瓦礫等一時保管エリアの設定、解除及び変更に伴う実施計画Ⅲの変更並びに2025年3月までの放射性固体廃棄物等の想定保管量の反映及び組織変更に伴う変更

2023年1月20日

東京電力ホールディングス株式会社

一時保管エリアに関する 実施計画変更について

≦0.1(mSv/h)の受入目安線量 一時保管エリア②

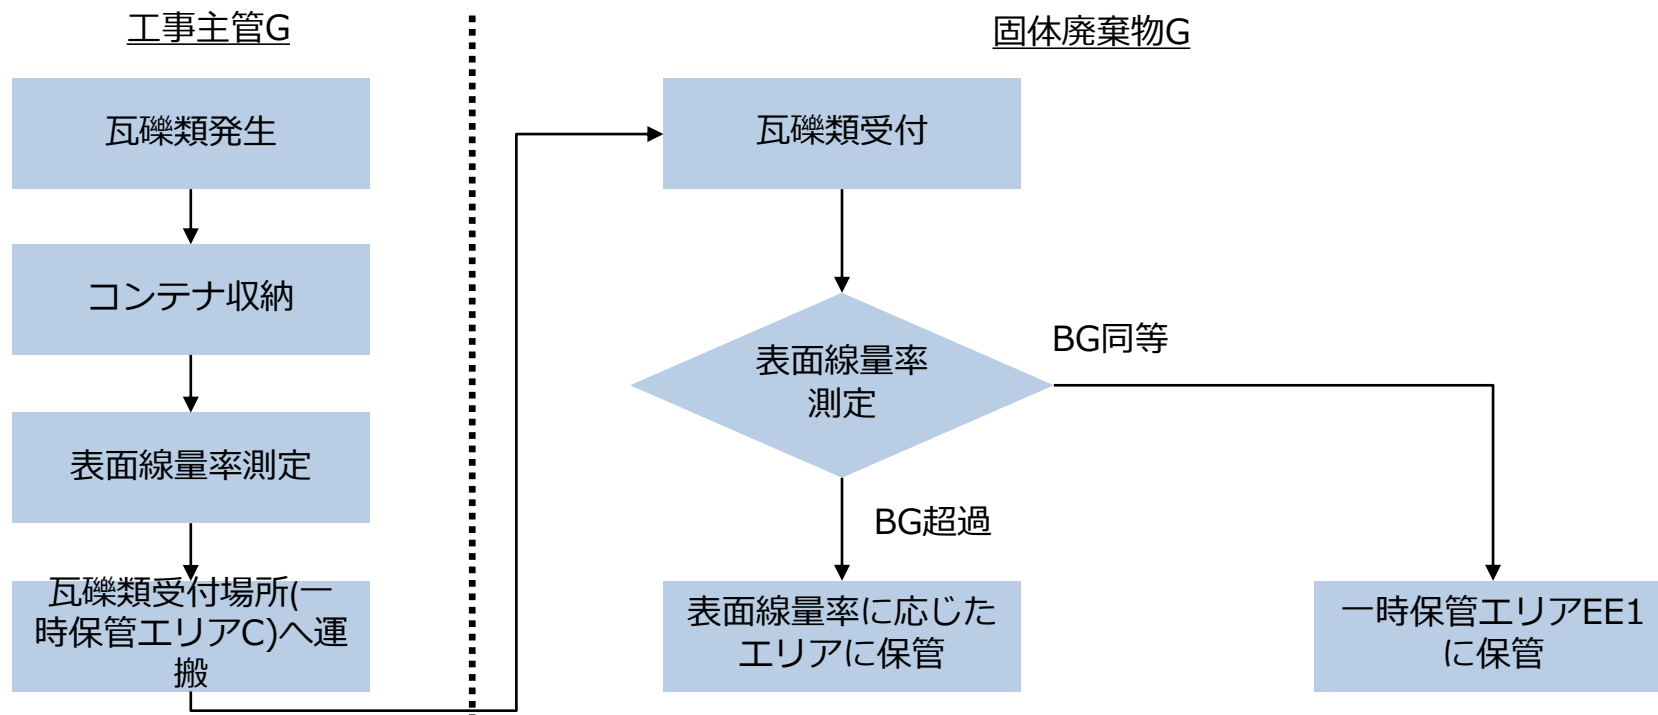
「資料P.3の保管容量と想定保管量をまとめた表と、資料P.4以降にある保管エリア毎・・・内訳がわかるように示すこと(10/24)」への対応

AA拡張に伴う保管容量増加を反映
10棟-Cの受入目安線量を0.1⇒0.02へ修正
(11/25コメントへの対応)

一時保管エリア	実施計画値		備考
	保管容量(約m ³)	受入目安表面線量(mSv/h)	
一時保管エリアk	9,450	0.01	使用済保護衣類のエリアを活用
一時保管エリア(エル)	7,200	0.005	
一時保管エリアB B	44,790	0.01	仮設集積場所を一時保管エリアとして設定
一時保管エリアC C	18,840	0.1	
一時保管エリアD D 1	4,050	0.005	追設
一時保管エリアD D 2	6,750	0.005	
一時保管エリアE E 1	8,550	BG	
一時保管エリアE E 2	6,300	0.005	
固体廃棄物貯蔵庫第10棟-C	45,140	0.02	2024年度より運用開始予定
(一時保管エリアA 2)	(9,500)	0.005	2024年度より運用開始。既許可
保管容量増減合計	+151,070 (+160,570)

敷地境界線量評価方法①

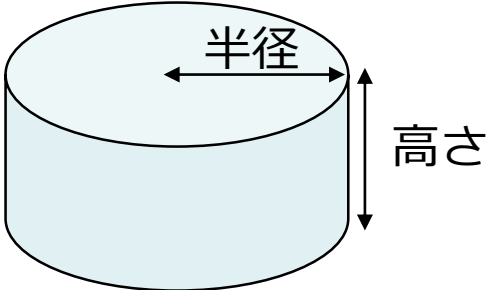
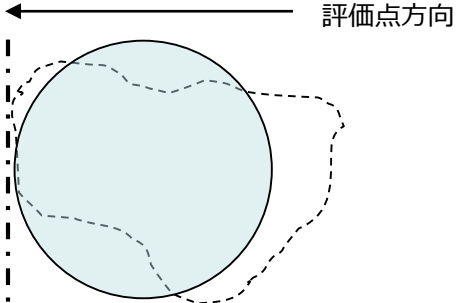
「敷地境界線量の影響について、本申請により数値が変更となるエリアについては、その線量評価の詳細(評価条件、計算過程等)を示すこと(10/24)」への対応

「線源の種類を示すこと(11/25)」への対応

- 既許可の一時保管エリアと同様の方法で敷地境界線量を評価している
- 敷地境界線量は、MCNPコードの計算結果を用いて評価する敷地境界線量率評価システム (ARES) により、線源からの直接線及びスカイシャイン線による実効線量として算出している
- 線源は瓦礫類及び伐採木 (枝葉) の一時保管エリアが該当する
※使用済保護衣及び伐採木 (幹根) はBGと同等であることから、評価から除外している
- 瓦礫等の汚染は事故に伴い飛散した放射性物質で汚染したものが主であるため、線源の核種については、Cs-137:Cs-134を1:1の存在比として設定している
- 評価に必要な主な設定条件は、下記のものである
 - ・ 線源の表面線量率
 - ・ 線源の形状 (半径、高さ)
 - ・ 線源の材質及び密度
 - ・ 評価点までの距離 (配置)

- 保管される廃棄物の形状が多種多様であり、線源の規模は確定できるが線源形状が変動する可能性があるため、線源形状を円柱にモデル化した評価を行った

固体廃棄物管理に関する体制の変更

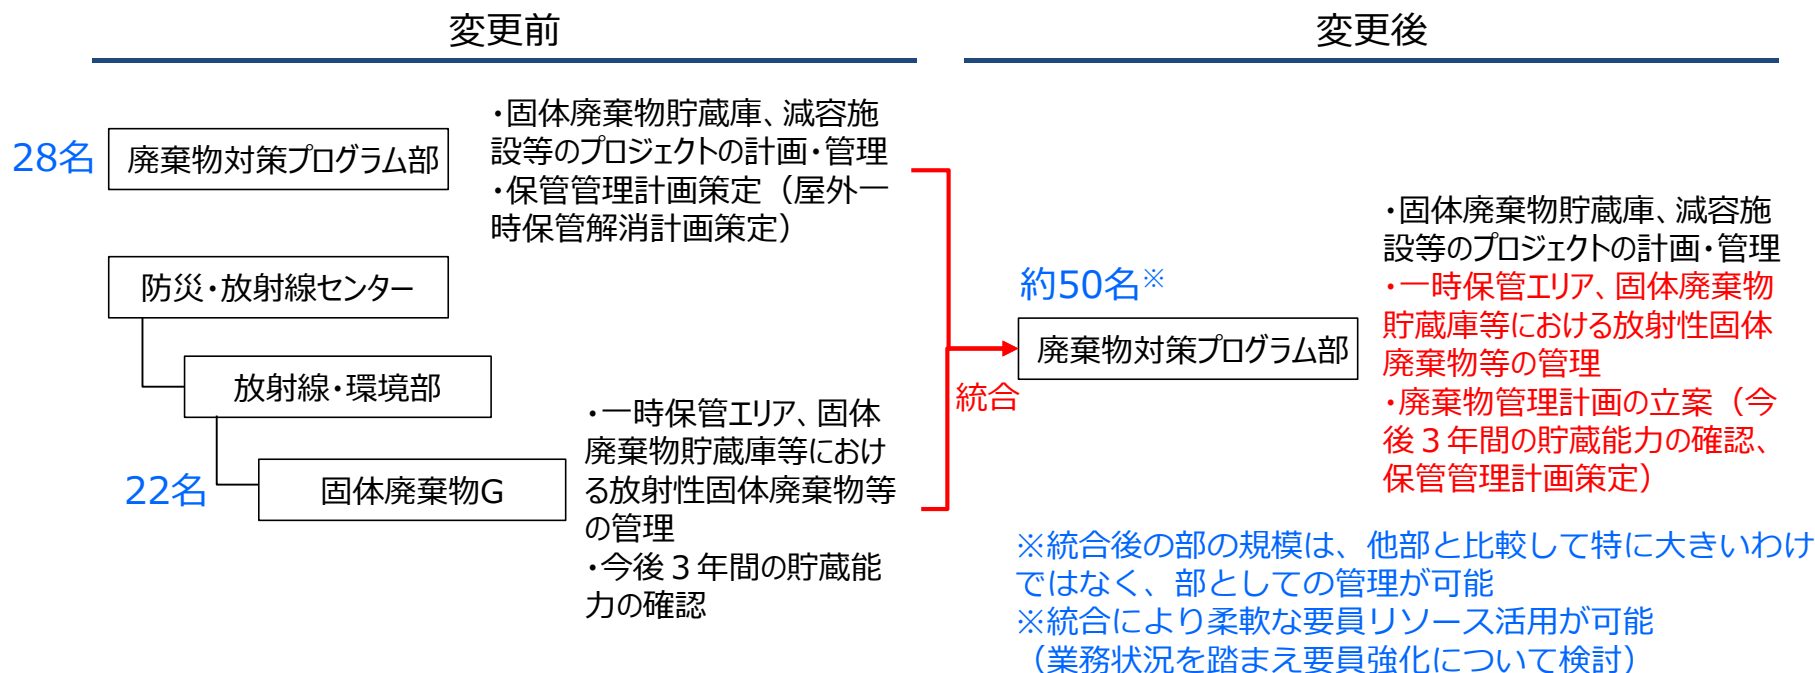
「組織体制の変更について…要員配置数等の観点から、変更後の統合によるメリット及びデメリットを明確化して示すこと(10/24)」への対応を追記(青字)

■ 固体廃棄物グループは、昨年来、要員リソース強化を図り、必要な要員を確保してきた

- 2021年10月1日時点 : 計12名
- 2022年10月1日時点 : 計22名 (兼務者 3 名含む)

■ 今回の変更申請では、廃棄物管理計画の立案箇所の一歩化 (今後 3 年 : 固体廃棄物G、保管管理計画 : 廃棄物対策プログラム部)、固体廃棄物管理の責任箇所を一歩化することによる廃棄物管理の適正化・高度化の推進、廃棄物関連組織の統合によるガバナンスの更なる強化、要員集約による柔軟な要員リソースの活用を目的に、廃棄物関連組織の統合を図る

固体廃棄物管理に関する体制変更の影響

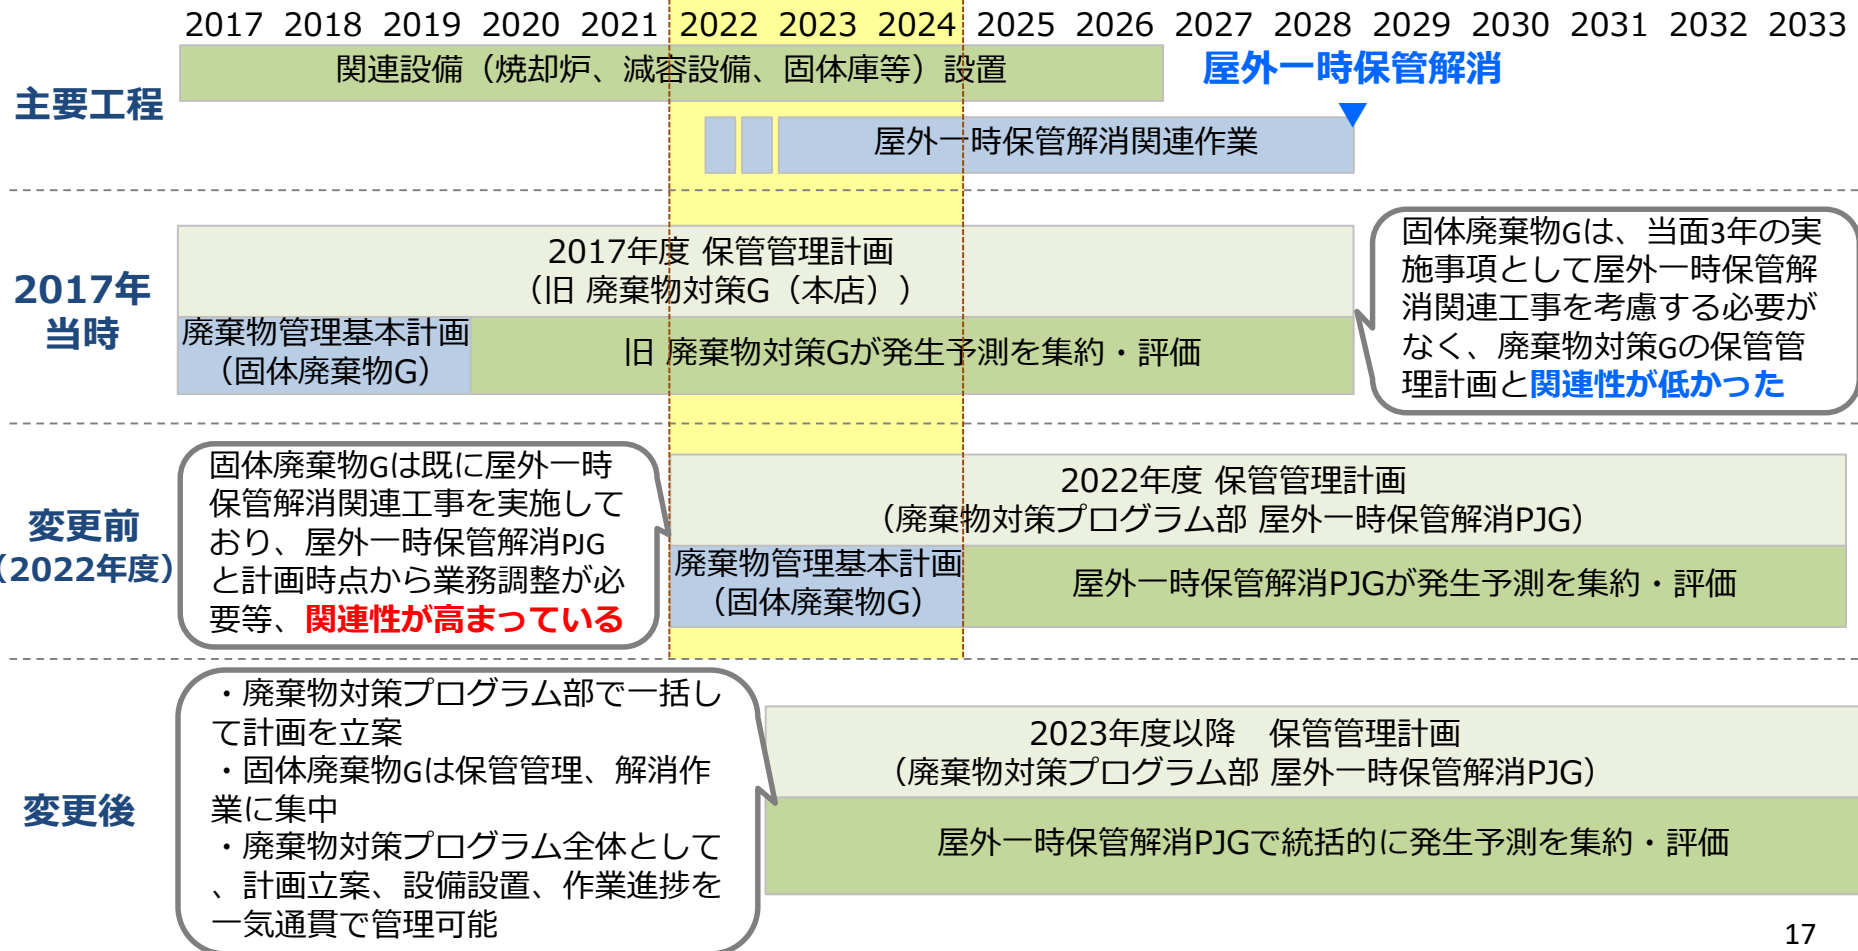
「組織体制の変更について、指揮命令系統、移管される業務内容、要員配置数等の観点から、変更後の統合によるメリット及びデメリットを明確化して示すこと(10/24)」への対応

- 現状、当面3年の計画立案と現場の保管管理が固体廃棄物G、屋外一時保管解消に向けた関連設備の設置と計画（保管管理計画）の立案は廃棄物対策プログラム部と別組織である
- 当面3年の作業として、屋外一時保管解消関連工事を実施する必要がある状況であり、計画策定時から組織間で調整を要している等、固体廃棄物Gと屋外一時保管解消PJGの関連性が高まっている状況
- 固体廃棄物Gを廃棄物対策プログラム部に統合することで、計画立案組織を一本化、関連設備の設置、屋外一時保管解消関連作業を一気通貫で管理することが可能になる

【参考】敷地境界線量の評価方法と妥当性（1）

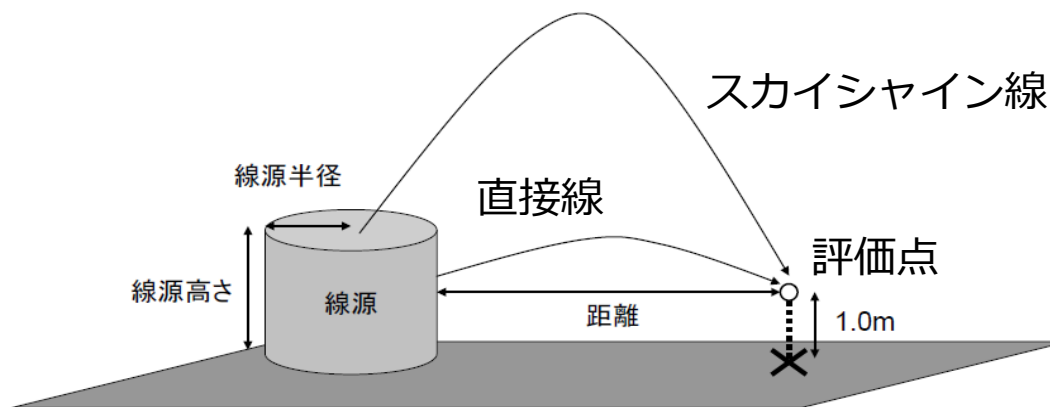
「敷地境界線量の評価方法について、算出過程がわかるよう具体的な内容を示すとともに、使用した解析コードの妥当性についても示すこと(11/25)」への対応

- 直接線及びスカイシャイン線による敷地境界線量の評価には、MCNP5コードによるメッシュ計算結果を格納した線量テーブル※から評価条件に従って内挿する敷地境界線量率評価システム（ARES）を使用している

- ✓ 核種（4核種 … Cs-134、Cs-137、Co-60、Sr-90）
- ✓ 線源半径（9メッシュ … 5-100m）
- ✓ 線源高さ（7メッシュ … 1-15m）
- ✓ 線源材質（3材質 … 鉄、コンクリート、木材）
- ✓ 線源密度（6メッシュ … 0.05-2g/cc）
- ✓ γ 線放出面（2面 … 側面、上面）
- ✓ 評価点までの距離（32メッシュ … 0-2000m）

【参考】敷地境界線量の評価方法と妥当性（2）

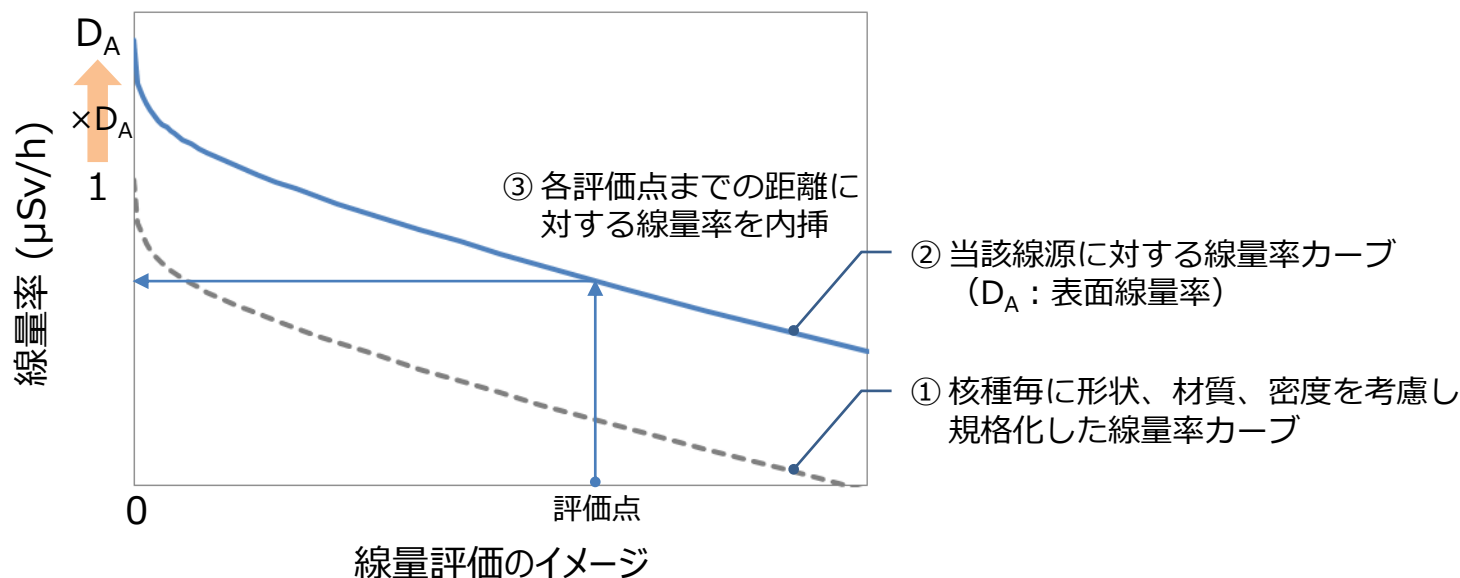
「敷地境界線量の評価方法について、算出過程がわかるよう具体的な内容を示すとともに、使用した解析コードの妥当性についても示すこと(11/25)」への対応

- ① 評価条件である「線源核種」、「線源の形状（半径、高さ）」、「線源の材質」、「線源の密度」に該当するよう、表面の線量率で規格化した線量率テーブルから内挿を行い、直接線及びスカイシャイン線に対応する線量率カーブを求める
- ② それぞれの線量率カーブに対し、評価条件で設定した「表面線量率」及び核種の存在比を考慮した係数※を乗じて合算し、当該線源用の線量率カーブを作成する
- ③ 評価点までの距離に応じて②より線量率の評価結果を得る

【参考】敷地境界線量の評価方法と妥当性 (3)

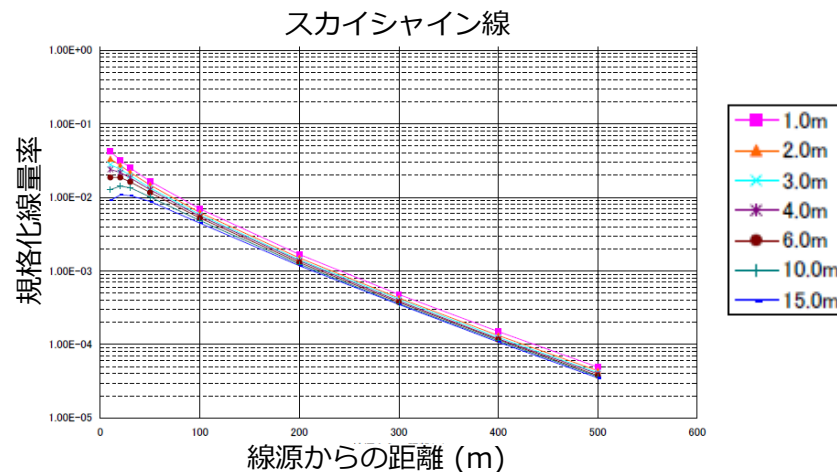
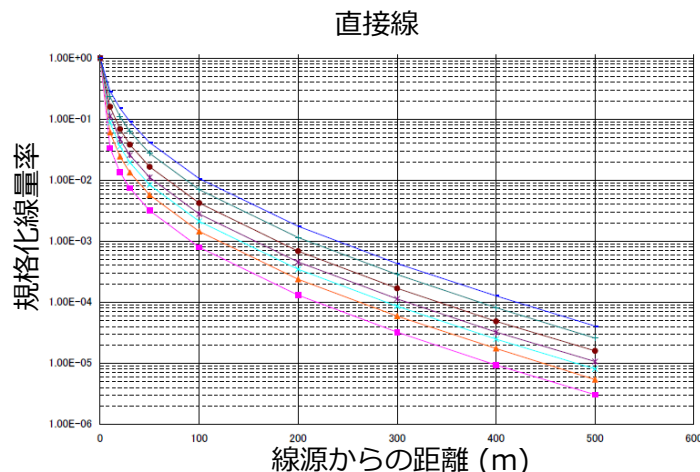
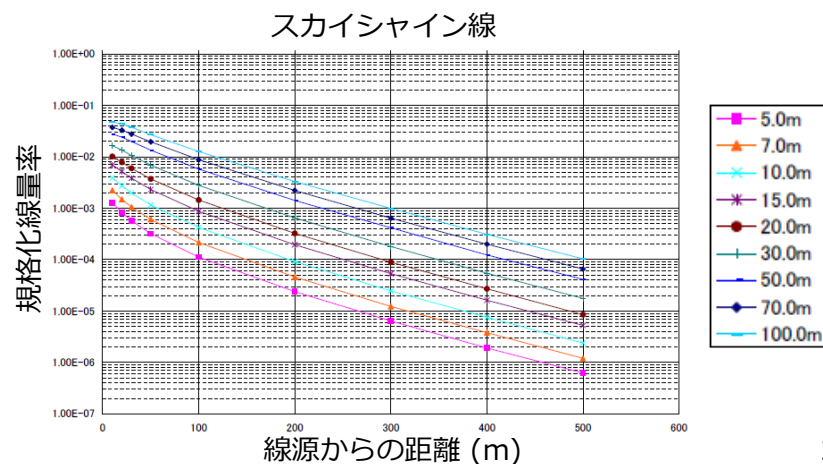
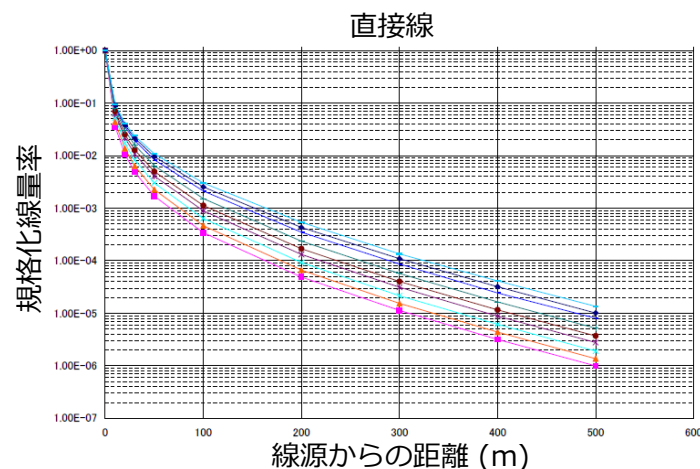
「敷地境界線量の評価方法について、算出過程がわかるよう具体的な内容を示すとともに、使用した解析コードの妥当性についても示すこと(11/25)」への対応

ARESに格納される線量テーブルの例として、線源高さ、線源半径を変化させた場合の評価距離ごとの変化を示す。メッシュの間隔はメッシュ間で線形に扱えるよう、評価点から近いところで細かく設定することにより、内挿による評価の妥当性を確保している

【参考】敷地境界線量の評価方法と妥当性（4）

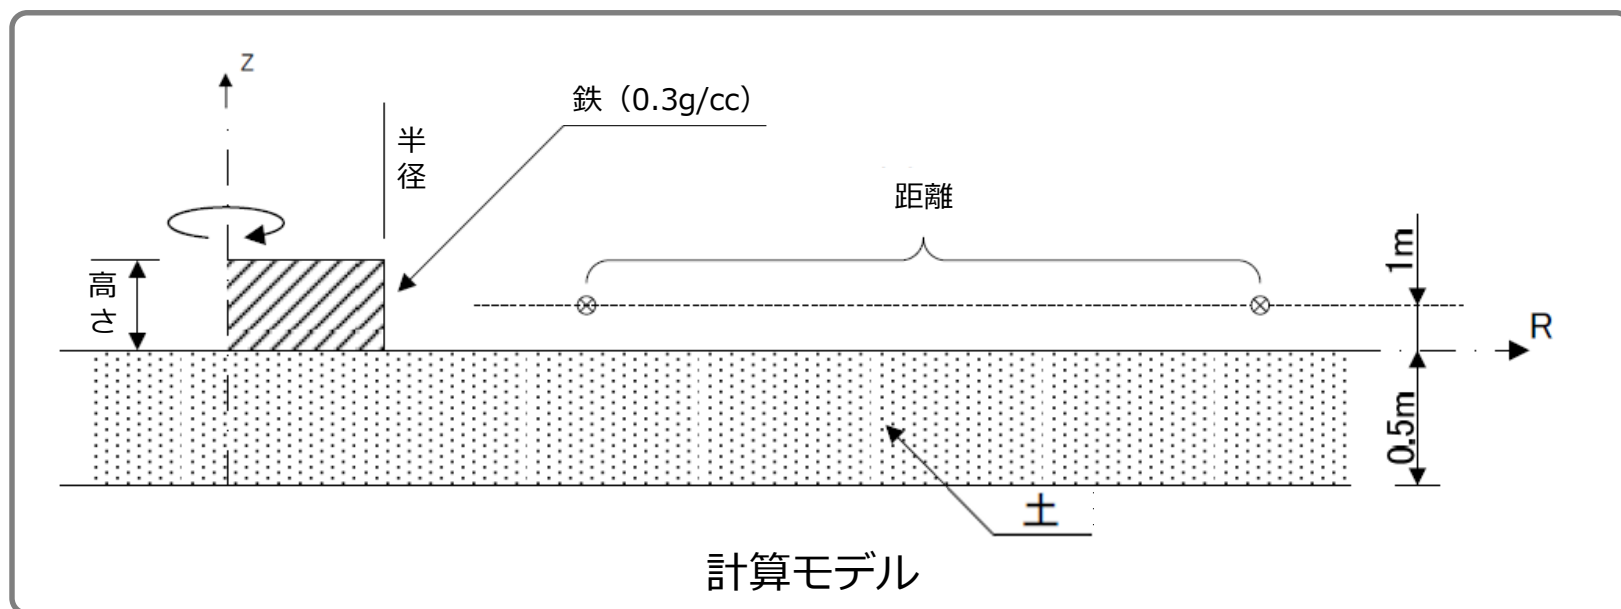
「敷地境界線量の評価方法について、算出過程がわかるよう具体的な内容を示すとともに、使用した解析コードの妥当性についても示すこと(11/25)」への対応

ARESにおける内挿計算について、評価条件となるパラメータの一部（高さ・半径・距離）のサンプリングを行い、妥当性の検証を行った

- ランダムに設定したパラメータに対し、MCNP5による評価値とARESによる評価値との比較を行い相対誤差を確認

【参考】仮設集積の最小化に向けた計画と進捗

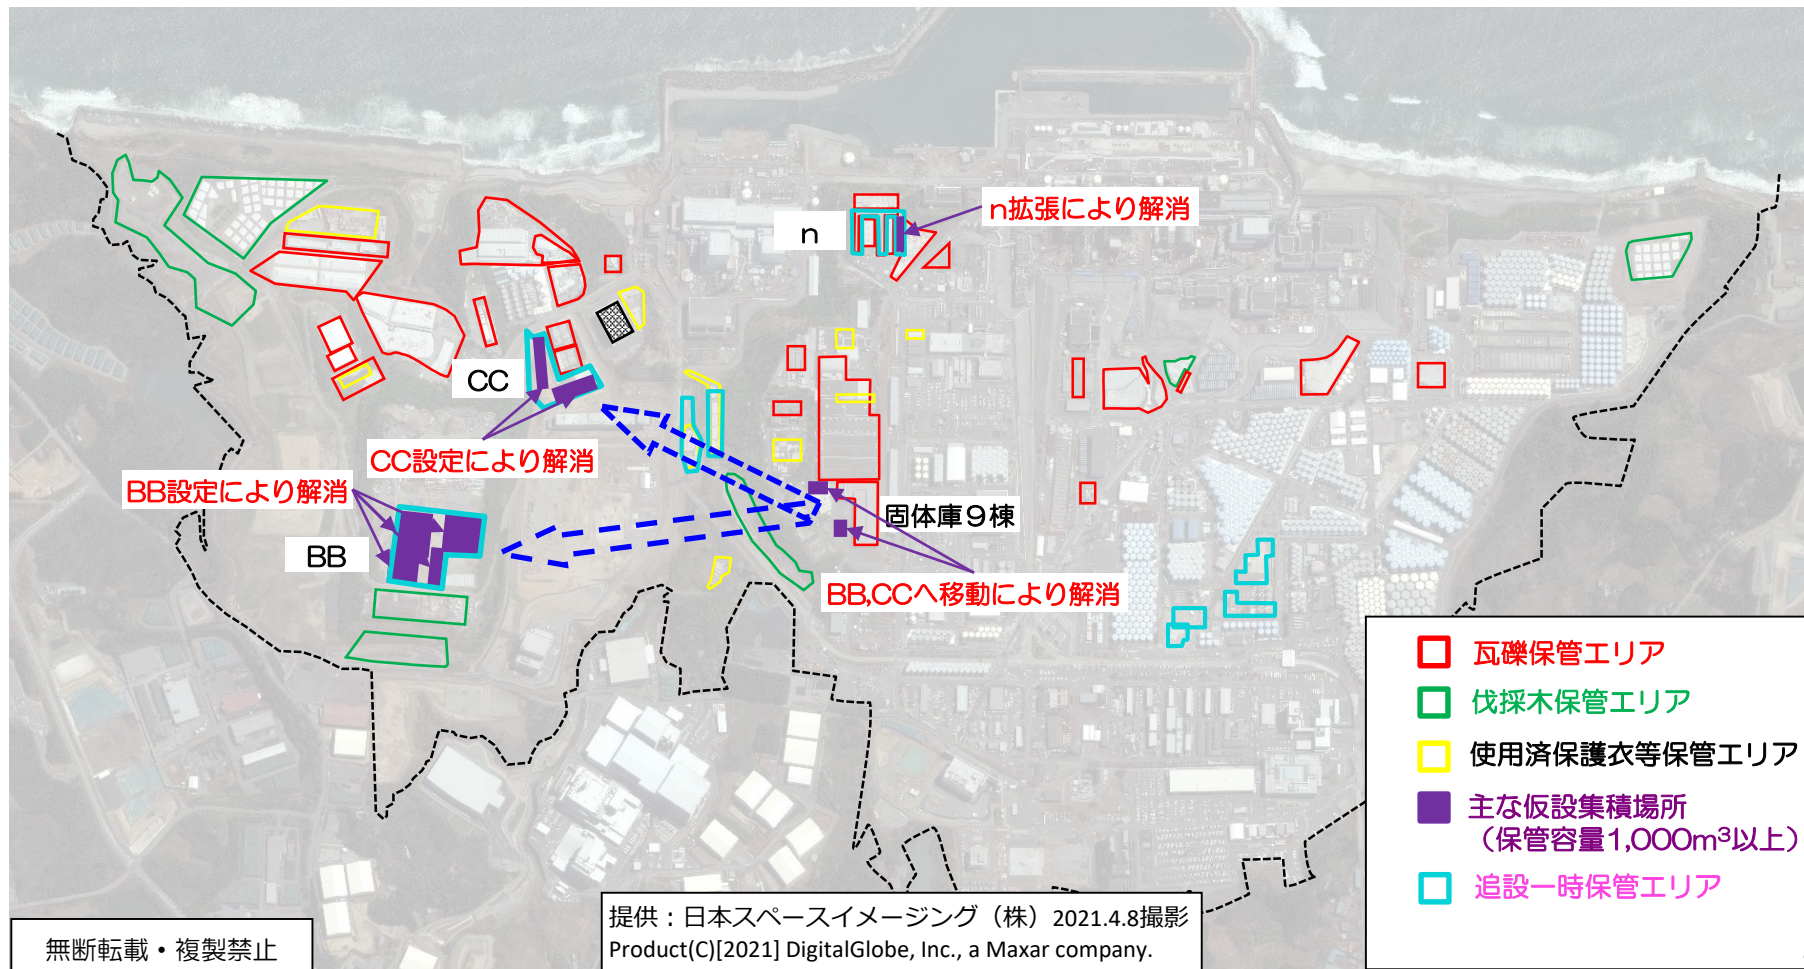
「仮設集積の解消に向けた対応の概要を示すこと(10/24)」への対応

- 2023年3月までに一時保管待ちの仮設集積を解消し仮設集積を最小化する計画
- 一時保管エリアの追設について認可が得られた際の姿を想定し、仮設集積の解消計画を立案
- エリアBB,CC,nの仮設集積は、実施計画変更申請に伴い、一時保管エリアとして設定
- 固体庫9棟北側にある仮設集積について、約半数は9月7日にエリアBBへ移動完了
